**OSSERVAZIONI DELLA I.V.P.C. POWER 8 S.p.A. al:**

*Progetto di un impianto eolico composto da 13 turbine eoliche da 4,5 MW, per una potenza totale di 58,5 MW, da realizzarsi nel Comune di Forenza e (PZ) e Palazzo San Gervasio (PZ), e dalle relative opere di connessione e infrastrutturali, ricadenti nei territori comunali di Montemilone (PZ), Palazzo San Gervasio (PZ), Maschito (PZ), e Venosa (PZ).*

Codice procedura: **6162 del 20/05/2021**

Proponente: **Blue Stone Renewable III S.r.l.**

Fig. 3. Estratto dell'elaborato A.17.1.0 ALLEGATI GRAFICI AL SIA della Blu Stone in rev01 del Settembre 2021: non sono presenti i WTG della IVPC 8.

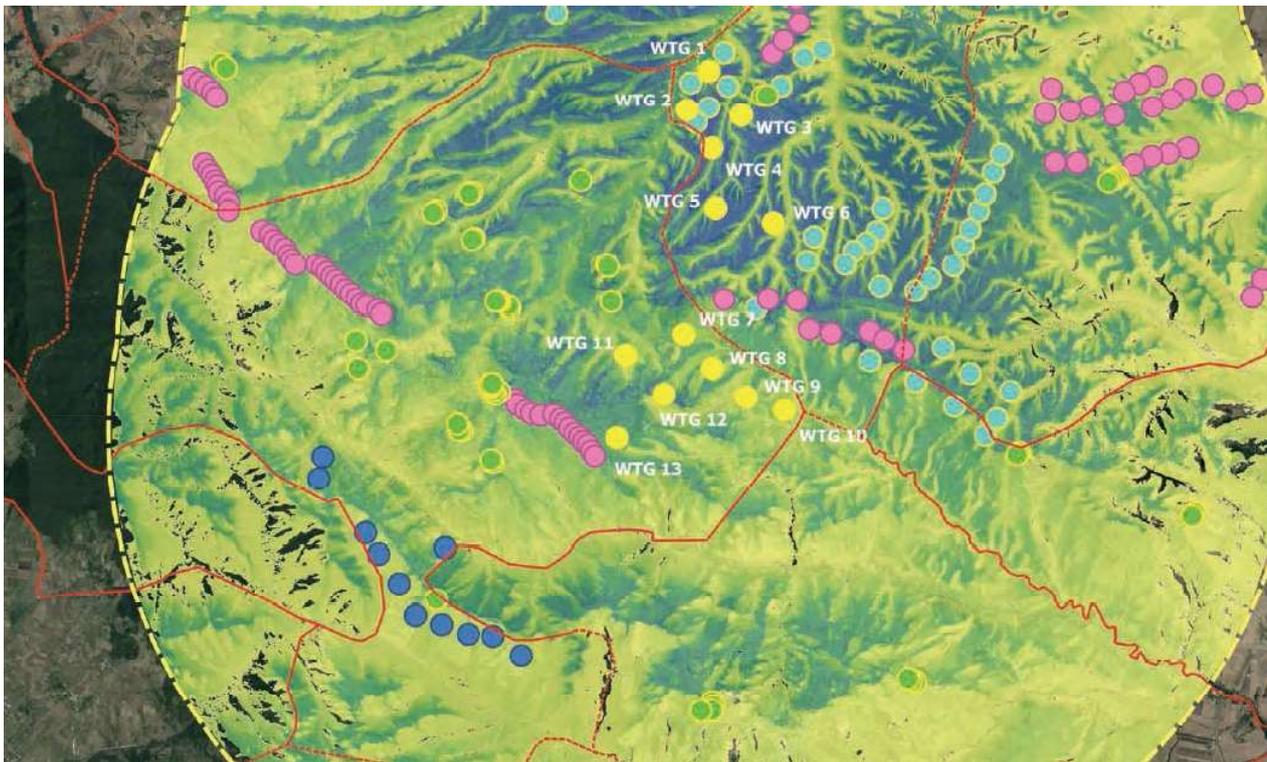
- d) Come si può evincere dalla sovrapposizione innanzi proposta il layout d'impianto della Blue Stone III risulta collocato nelle vicinanze del progetto IVPC POWER 8.

- f) Il mancato inserimento dei parchi eolici sopra evidenziati, pertanto, non consente di valutare adeguatamente gli elementi per il corretto inserimento nel paesaggio e sul territorio, come regolamentato dal D.M. del 10-9-2010 (*Linee guida nazionali per l'installazione di impianti alimentati da fonte rinnovabile*). In particolare, con riferimento all'allegato 4, **art. 3.2-Misure di mitigazione**, tale mancata valutazione degli impatti cumulativi incide con riguardo almeno ai commi "e", "k", "m", "n" che così recitano:

**Per tutto quanto sopra evidenziato, la società IVPC POWER 8 chiede pertanto la rimodulazione della proposta progettuale della Blue Stone III tenendo in considerazione il layout in avanzata fase di autorizzazione e già approvato alla scrivente dalla Commissione Tecnica di Verifica dell'Impatto Ambientale con parere n. 3232 del 20.12.2019.**

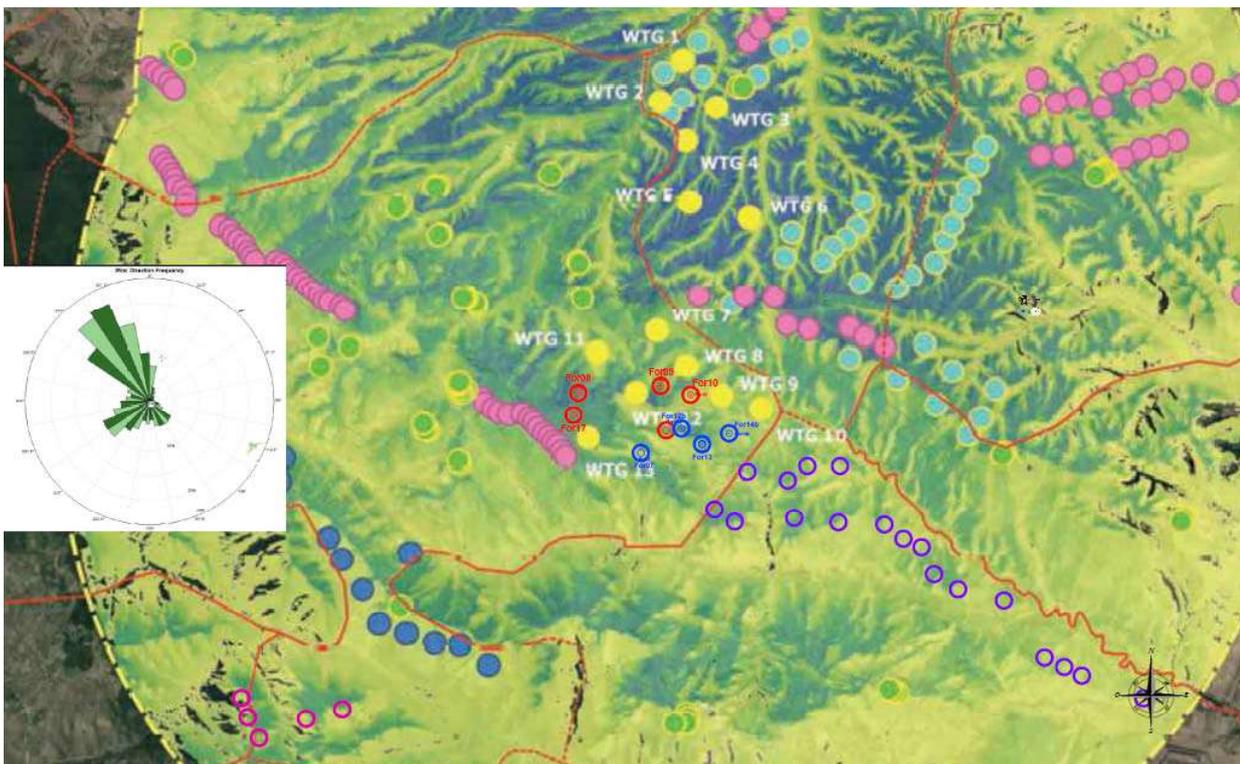
- e) Dalla valutazione della carta dei venti risulta chiaro, pertanto, che l'eventuale autorizzazione, e la successiva realizzazione, della proposta progettuale *Blu Stone III* in discussione, comporterebbe una potenziale penalizzazione ai danni del progetto della scrivente in avanzata fase di autorizzazione, in termini di producibilità a causa degli effetti scia, nonché delle potenziali interferenze aerodinamiche che verrebbero a determinarsi; tale perdita sarà oggetto di approfondimenti tecnici/valutativi che la scrivente si riserva in un eventuale prosieguo dell'iter progettuale di presentare.
